Hoogheemraadschap van
Delfland

WIJZIGINGSBESLUIT

Waterdossier 20944

De aanvraag betreft het wijzigen van de te graven secundaire boezemwatergangen, het vergroten en verlengen van een duiker in de te graven secundaire boezemwatergang en de ligging van de aan te leggen bomen.

i) Voorschrift 15, lid 1 in hoofdstuk 5 wordt vervangen door:

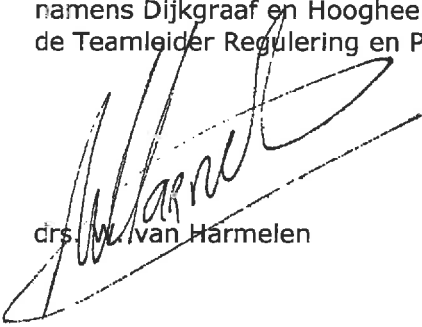
De dam met duiker moet voldoen aan de volgende maatvoering:

Onderdeel	Beschrijving / maatvoering
Type duiker	rond
Lengte duiker	18 m
Inwendige doorsnede duiker	minimaal Ø 0,8 m
Binnenonderkant van de duiker	aansluitend op bestaande duiker
Schouwpeil	NAP -0,43 m
Uitsteeklengte buiten de dam	uitstroomb voorzieningen (taludbak)
Inspectieput	bij het knikpunt
